Info prodotto 1713

ACP 50156 miglioramento ferramenta anta-ribalta

Di seguito vengono illustrate le migliorie apportate alla ferramenta anta-ribalta ACP 50156.

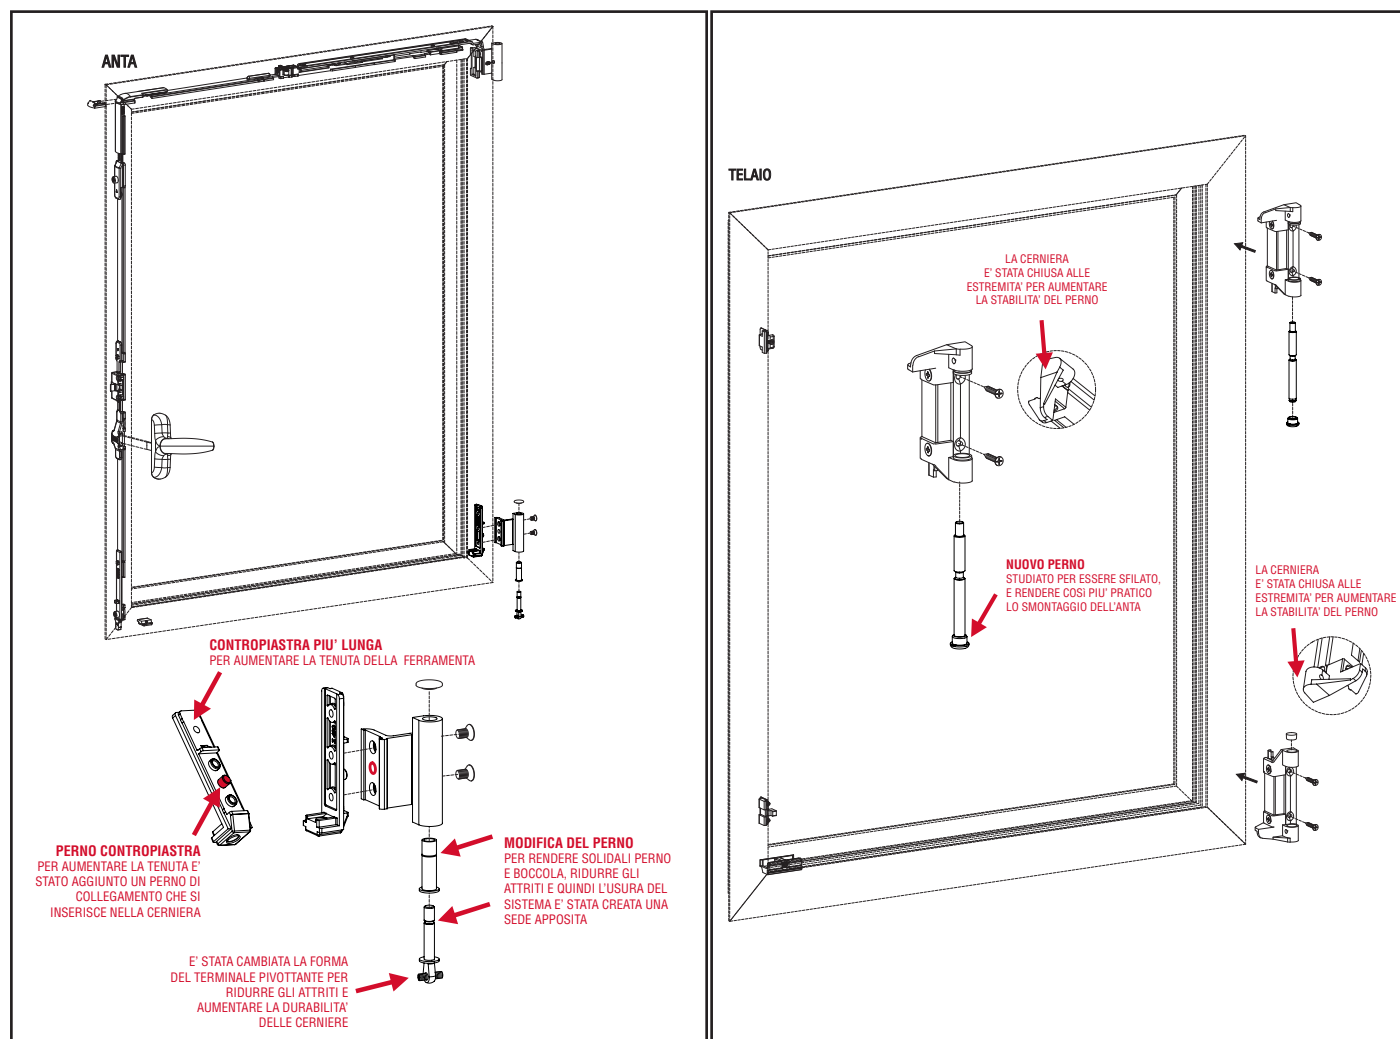
Le modifiche apportate alla ferramenta garantiscono una maggiore resistenza e durabilità del Sistema, oltre ad una più facile registrazione e manutenzione della stessa.

CERNIERA INFERIORE

CERNIERA SUPERIORE

CERNIERA INFERIORE

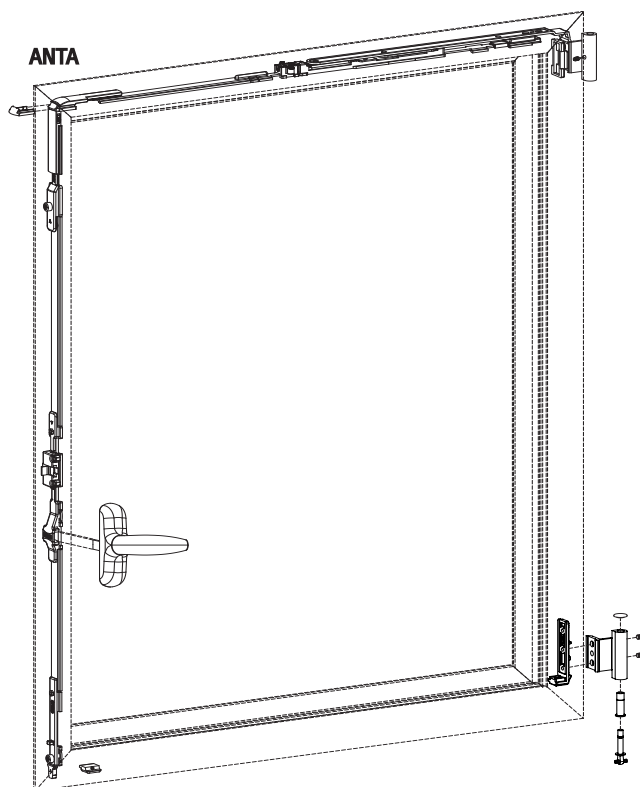
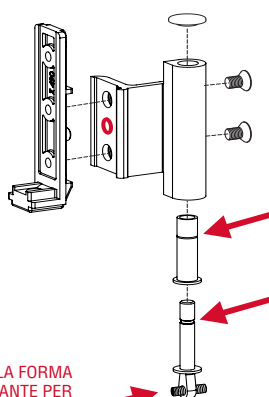
CONTROPIASTRA PIU' LUNGA
PER AUMENTARE LA TENUTA DELLA FERRAMENTA

PERNO CONTROPIASTRA
PER AUMENTARE LA TENUTA E' STATO AGGIUNTO UN PERNO DI COLLEGAMENTO CHE SI INSERISCE NELLA CERNIERA

MODIFICA DEL PERNO
PER RENDERE SOLIDALI PERNO E BOCCOLA, RIDURRE GLI ATTRITI E QUINDI L'USURA DEL SISTEMA E' STATA CREATA UNA SEDE APPOSITA

E' STATA CAMBIATA LA FORMA DEL TERMINALE PIVOTTANTE PER RIDURRE GLI ATTRITI E AUMENTARE LA DURABILITA' DELLE CERNIERE
